MINISTÉRIO PÚBLICO FEDERAL
PROCURADORIA DA REPÚBLICA NO MUNICÍPIO DE SOBRAL/CE

OFÍCIO Nº 458/2022 - MPF/PRM/SOBRAL
Em Ref.: P.A. Nº 1.15.003.000045/2019-94

Assunto: Requisição de Informações.

Cumprimentando-o, faço remissão ao procedimento referenciado em epígrafe, instaurado para acompanhar e fiscalizar a implantação do empreendimento denominado Projeto Santa Quitéria, o qual visa à exploração de minérios de urânio e fosfato na mina de Itataia, localizada no município de Santa Quitéria/CE.

Reserv.: Edson Queiroz - Capac.: 254,00 (hm³) - Vaz. Pereniz. Atual: 0,00 (L/s)

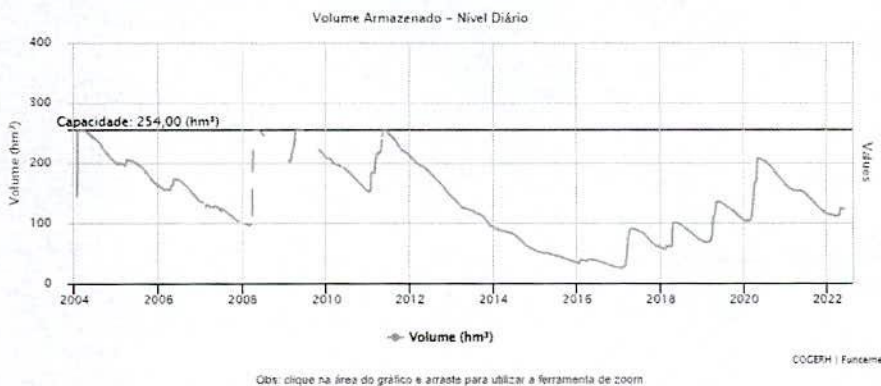
Em face do exposto, permanecem os questionamentos:

1) Com relação ao tema hidrografia, se carece de dados que permitam chegar a um posicionamento conclusivo sobre a existência de disponibilidade hídrica para a operação do empreendimento, sem prejuízo aos demais usos da bacia. Sobre o tema, o Estudo se restringiu a expor dados da Bacia do Rio Acaraú e do Açude Edson Queiroz²⁹, como sua capacidade de acumulação de 254.000.000 m³ (cota 201 m) e vazão regularizada³⁰ de 2,44 m³/s, e informar que caberia à Secretaria de Recursos Hídricos do Estado do Ceará o planejamento e acompanhamento da gestão dos recursos hídricos daquela Bacia, conforme estabelecido na Política Estadual de Recursos Hídricos.

FIG. 4: Mapa topográfico da região onde se pretende instalar o Projeto, com indicação da Área Diretamente Afetada (ADA) e Área de Influência Direta (AID). Modificado do vol. I do EIA, p. 124.

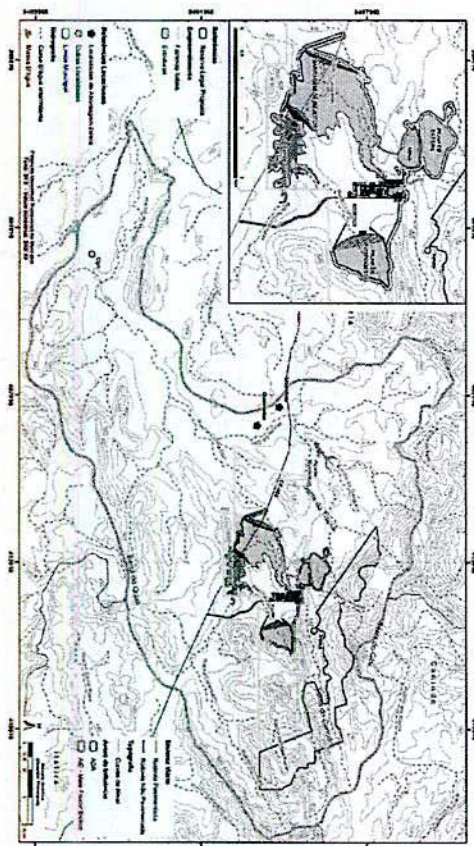
Sobre as áreas de influência para os meios físico e biótico (EIA, vol. I, p. 363 e 364), ilustradas na FIG. 4, também entende-se que foram descritas e justificadas de maneira suficiente para o processo de licenciamento ambiental, sendo compatíveis com as intervenções propostas e os impactos previstos.

FIG. 5: Gráfico de volume do Açude Edson Queiroz ao longo do tempo, elaborado a partir de informações do Portal Hidrológico do Ceará, disponível em <<http://www.hidro.ce.gov.br/>>, acesso em 15 out. 2014.

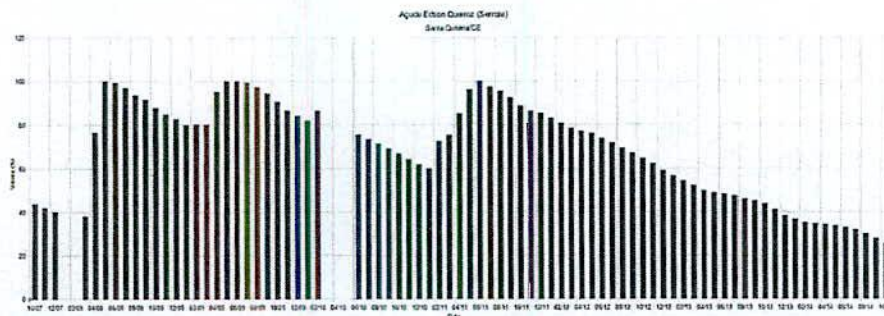
1) Com relação ao tema hidrografia, se carece de dados que permitam chegar a um posicionamento conclusivo sobre a existência de disponibilidade hídrica para a operação do empreendimento, sem prejuízo aos demais usos da bacia. Sobre o tema, o Estudo se restringiu a expor dados da Bacia do Rio Acaraú e do Açude Edson Queiroz²⁹, como sua capacidade de acumulação de 254.000.000 m³ (cota 201 m) e vazão regularizada³⁰ de 2,44 m³/s, e informar que caberia à Secretaria de Recursos Hídricos do Estado do Ceará o planejamento e acompanhamento da gestão dos recursos hídricos daquela Bacia, conforme estabelecido na Política Estadual de Recursos Hídricos.

Essa lacuna se reveste de maior relevância com a constatação de que o Açude Edson Queiroz está atualmente³¹ com apenas 23,97% (cota 189,62 m) da sua capacidade, fruto de três anos consecutivos de estiagem (FIG. 5). Essa situação ilustra a fragilidade desse sistema e antecipa o elevado risco de existência de conflito pelo uso da água ou a simples incapacidade de abastecimento ao Projeto.

O próprio EIA (vol. III, p. 139 e 140) mencionou estiagens severas entre 1997 e 2003, e 2005 e 2007; contudo, mesmo nesses períodos a seca foi menos intensa que a atual, conforme é possível observar pela análise comparada das figuras 5 e 6. Desse modo, defende-se que o

cenário atual de oferta de água coloca em dúvida o entendimento de que há disponibilidade hídrica para atender a operação do empreendimento. De maneira que se sugere a reavaliação da questão pelos órgãos responsáveis do setor.

FIG. 7: Mapa da área de implantação do empreendimento indicando que localiza-se sobre área avaliada pelo MMA como prioritária para a conservação da biodiversidade. Fonte: MMA (i3GEO – OpenLayers), acesso em: 29 out. 2014.

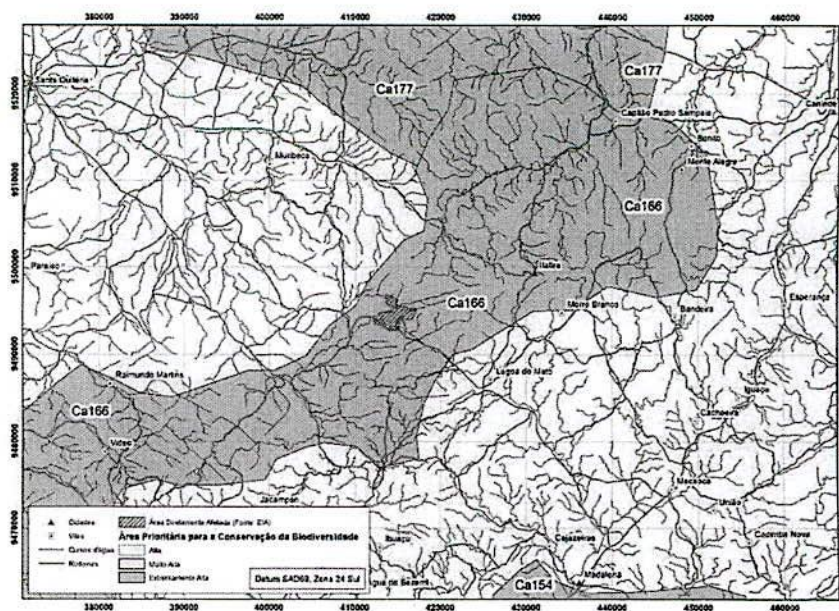
pequena escala, núcleos populacionais (áreas de uso antrópico) e áreas ambientalmente perturbadas apresentando sinais de intervenções na vegetação nativa como a presença de exploração de madeira; agricultura de sequeiro e de ciclo curto irrigado e animais exóticos (bovinos, caprinos), alterando a regeneração natural (pisoteio de plântulas) – EIA, vol. II, p. 469.
